Service-mededeling Afsp.179

22 GF 604

maart 1971

Betreft: Lijst mechanische onderdelen (kast)

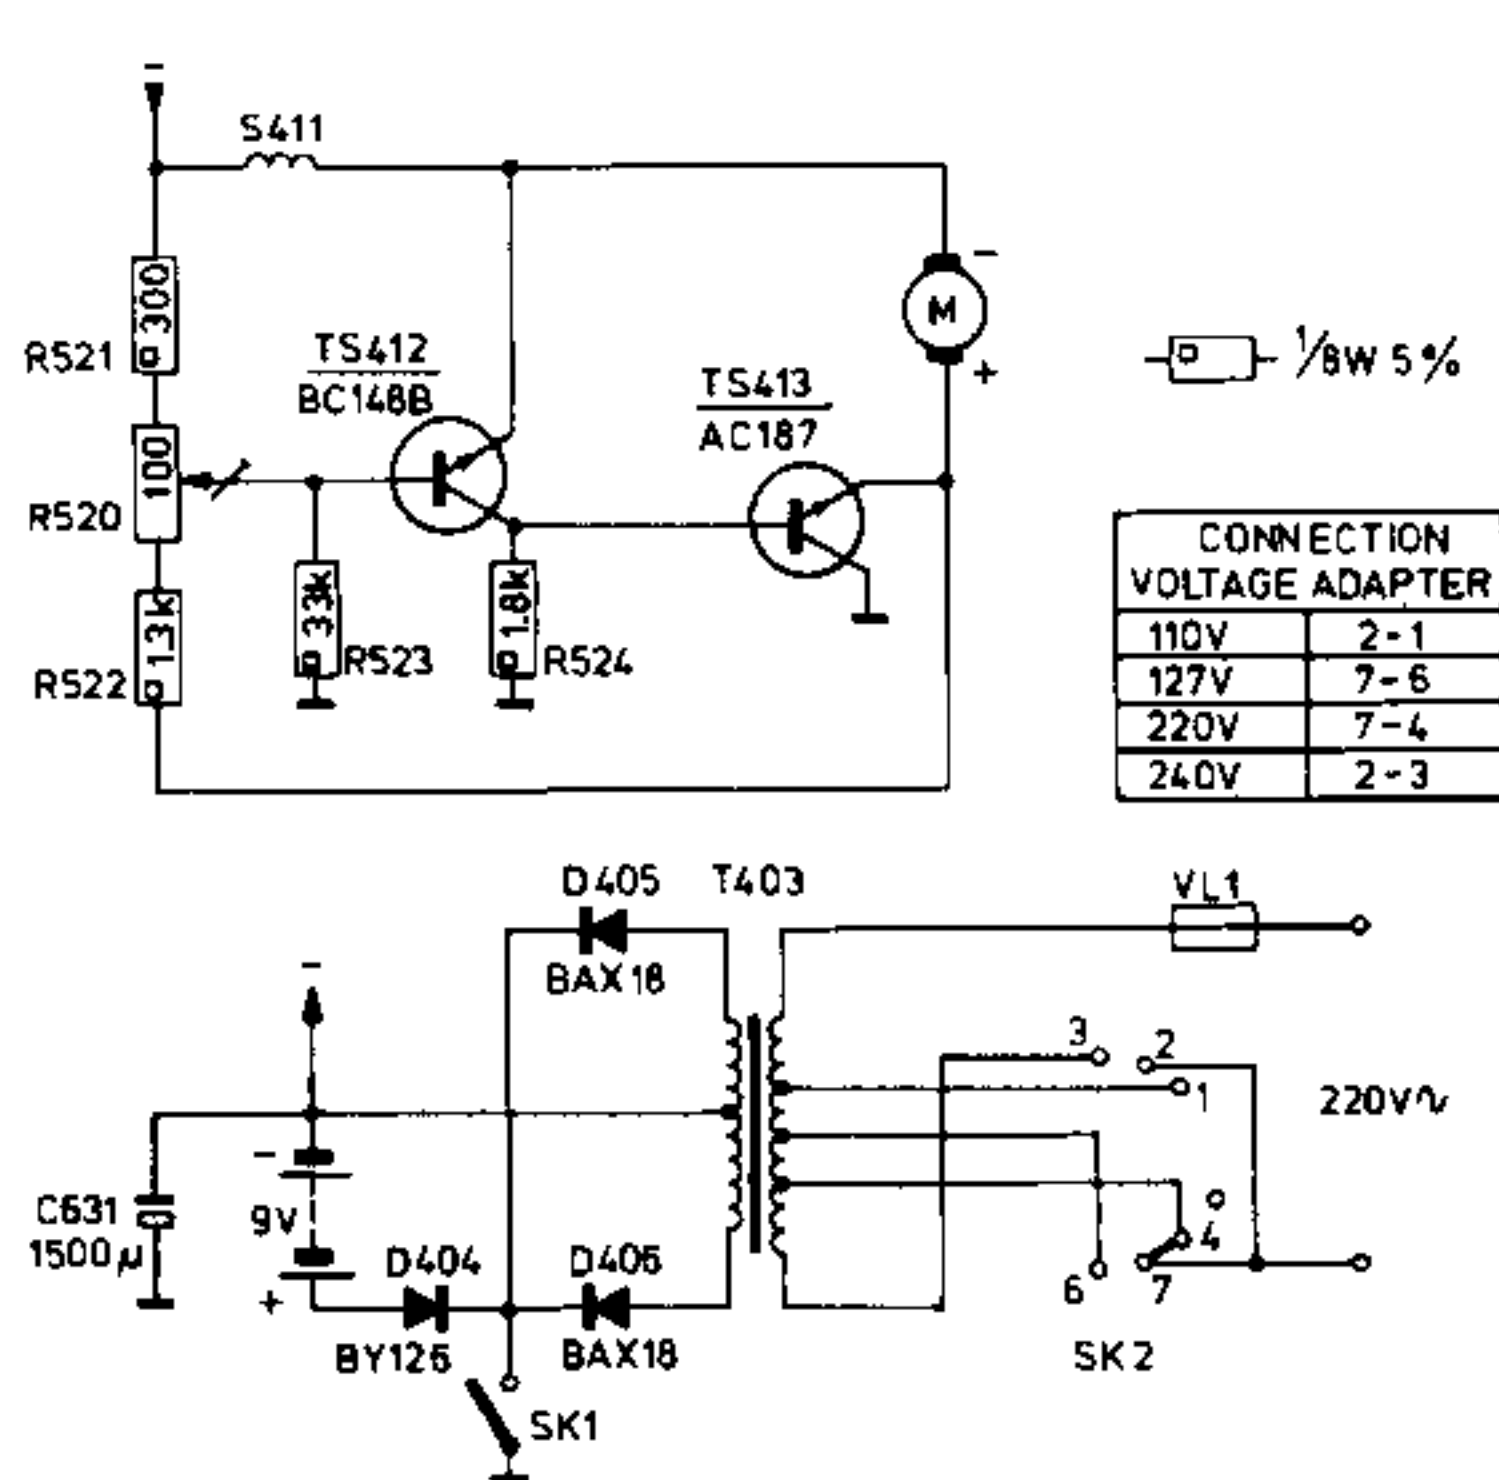
Betreft: Verbetering principieschema

De symbolen van enkele transistoren zijn onjuist in het principieschema weergegeven; onderstaand een verbeterd schema.

Fig. 1

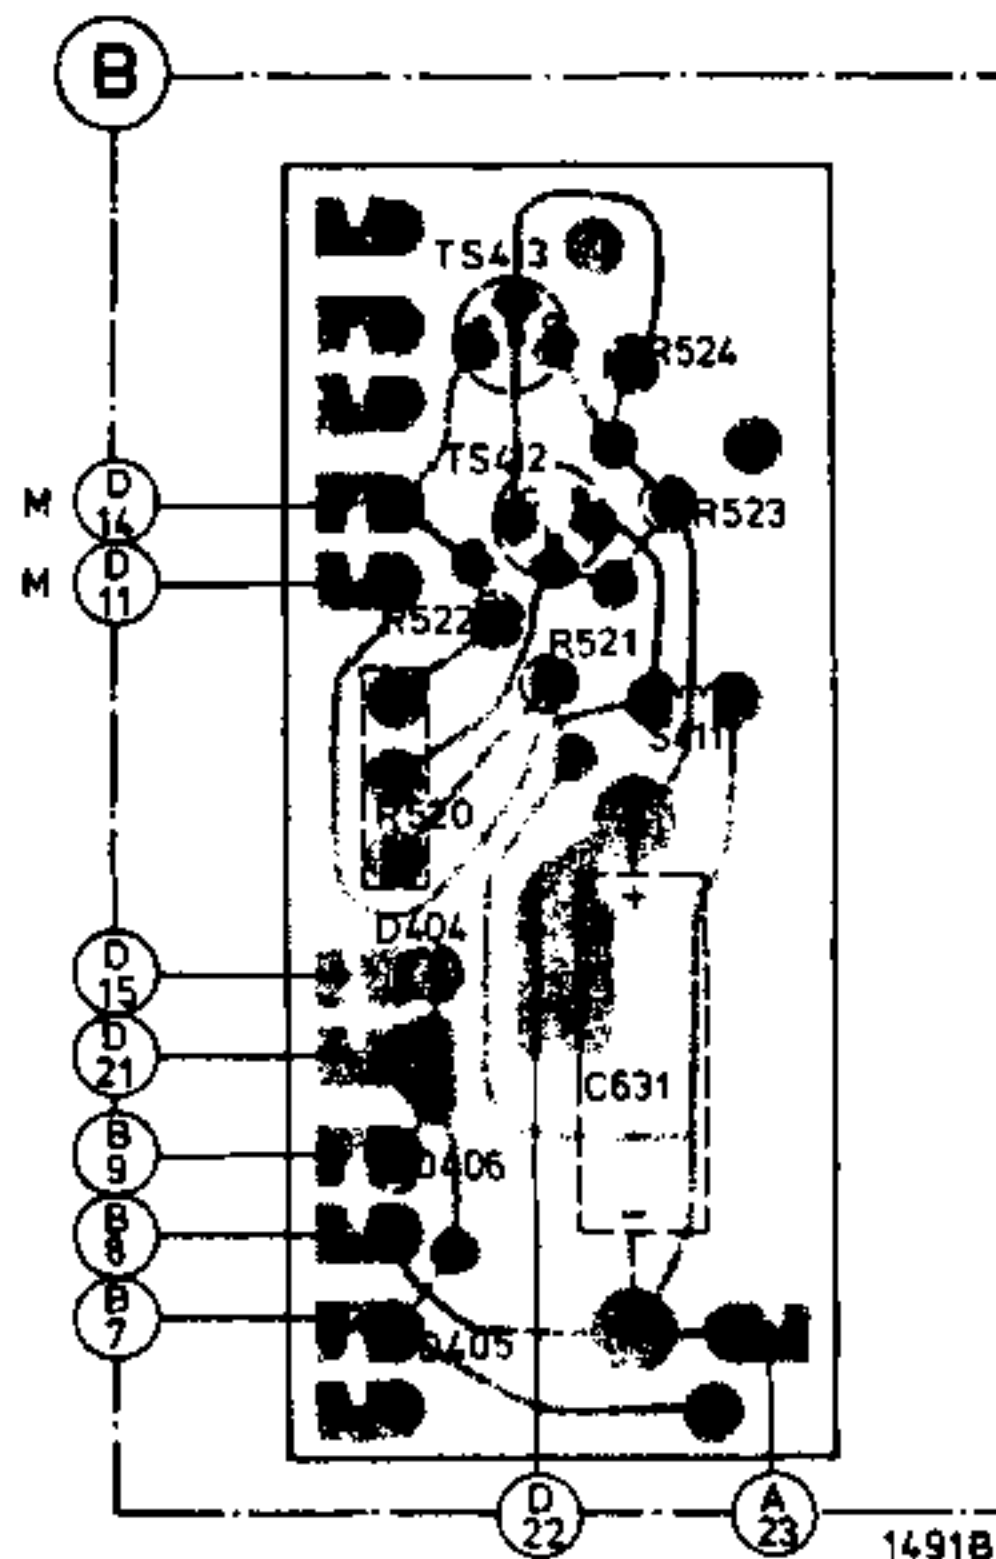
Betreft: Invoering andere motor en motorregeling

Vanaf stempeling LF01-210 zijn een andere motor en motorregeling toegepast.

Het bestelnummer van deze motor is 4822 361 20105.

Voor de motorregeling zie fig. 1.
